L'EPINE – SECTEUR DES ELOUX

REPORTAGE PHOTOS – AVRIL 2014

Section sud du projet (première tranche de travaux prévus)

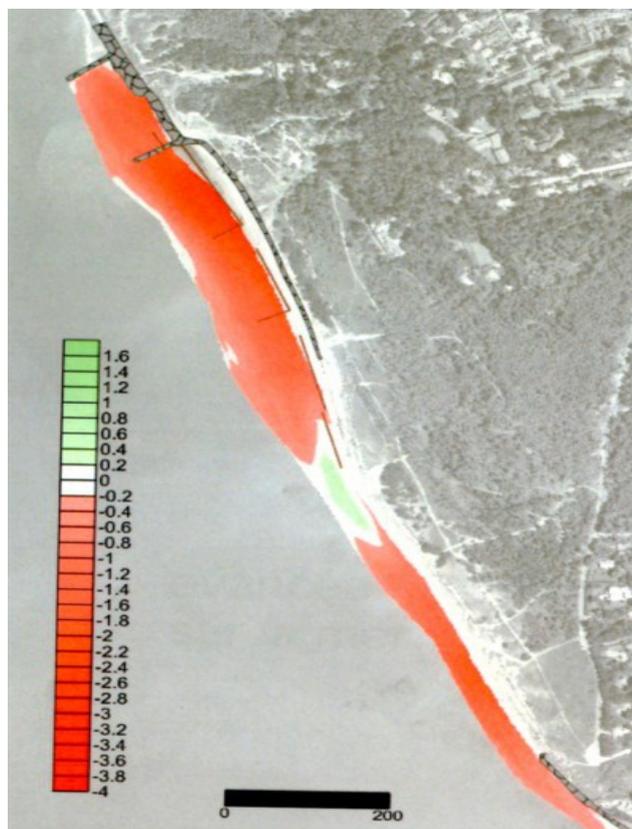
- ⌚ Toutes les zones en accrétion sont situées au nord des obstacles (épis et cales).
- ⌚ La surface de plage est réduite et d'un niveau inférieur devant les enrochements.
- ⌚ Le manque d'une continuité harmonieuse du trait de côte longitudinal nuit à un transit sédimentaire régulier.
- ⌚ En ce qui concerne la 2^{ème} phase des travaux, (démantèlement des perrés et épis en pierre). Devant l'énorme quantité d'enrochements déjà en place, on peut douter du bien-fondé de cette proposition de l'étude et du « réalisme » pour effectuer une telle tâche.
- ⌚ Il est regrettable d'avoir négligé l'utilisation des épis en bois. On peut constater sur ceux encore en place, un moindre dénivelé entre le nord et le sud des épis.
- ⌚ Erosion due au piétinement, à l'érosion éolienne, au manque de défenses douces (ganivelles, clôtures ect...)

Les enfants en train de jouer (glissades sur le sable depuis le haut de la falaise de sable participent à l'érosion). Aucune protection ou avis visibles.

4 - Les points noirs

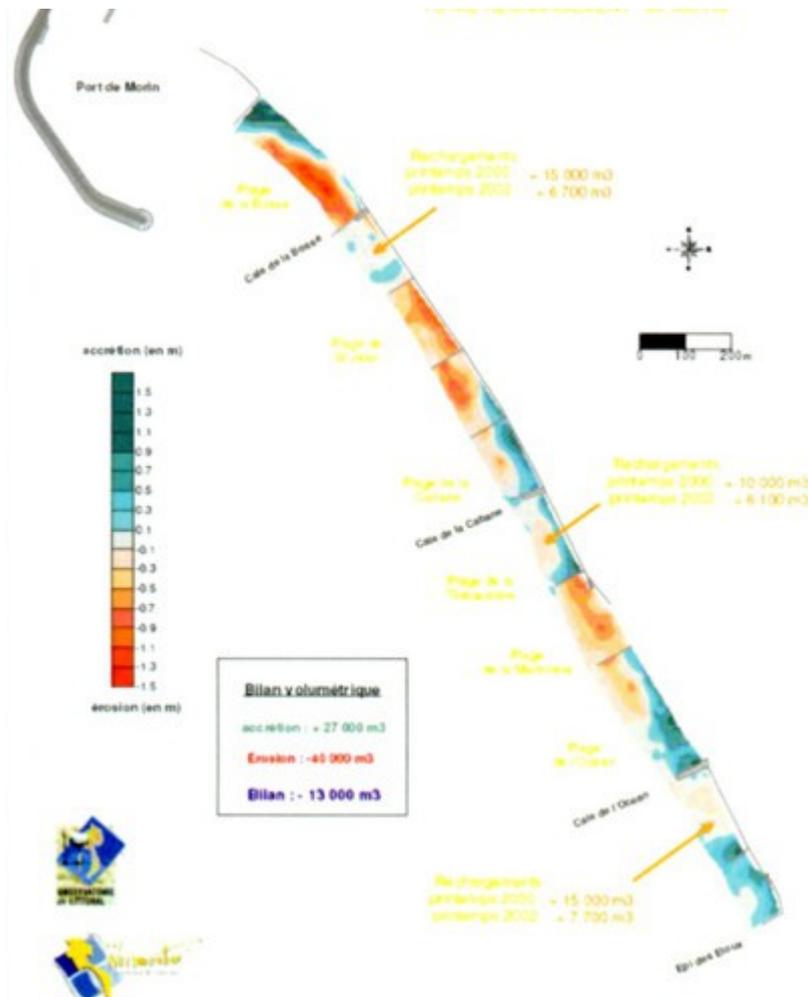
- ⌚ Les cales de l'Océan, de la Cantine, l'épi des Eloux sont les structures les plus dommageables pour cette côte soumise à une érosion historique permanente.
- ⌚ Ces structures par l'artificialisation du trait de côte qu'elles ont provoqué sont largement responsables de la vulnérabilité de cette zone.
- ⌚ L'anse enrochée juste au sud du perré des Eloux semble être le point le plus vulnérable, c'est l'endroit où le niveau de la plage est le plus bas.
- ⌚ 100 m au sud de l'épi des Eloux, au lieu-dit « Les quatre-vents » existe une zone de submersions récurrentes. Un traitement particulier doit prévaloir pour cette zone fragile.
